改善箇所説明図

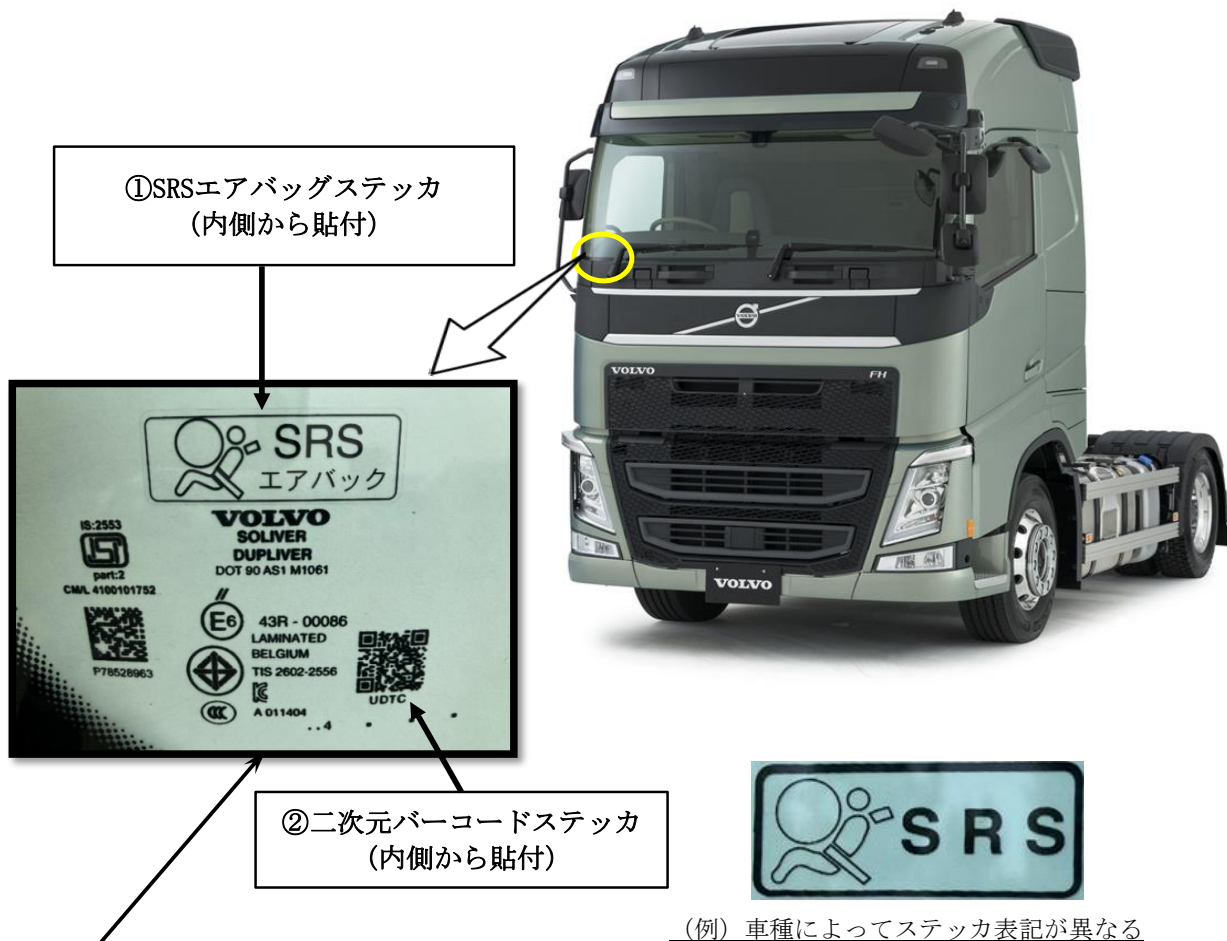
基準不適合発生箇所

前面ガラスの法規確認不足により指定以外のステッカが貼付されているため、道路運送車両の保安基準に適合していない。

改善の内容

全車両、前面ガラス内側右下隅に以下のステッカが貼付されている場合は、該当ステッカを取り除く。

- ①SRSエアバッグ表示ステッカ
- ②二次元バーコードステッカ

注：  は、取り除くステッカを示す。
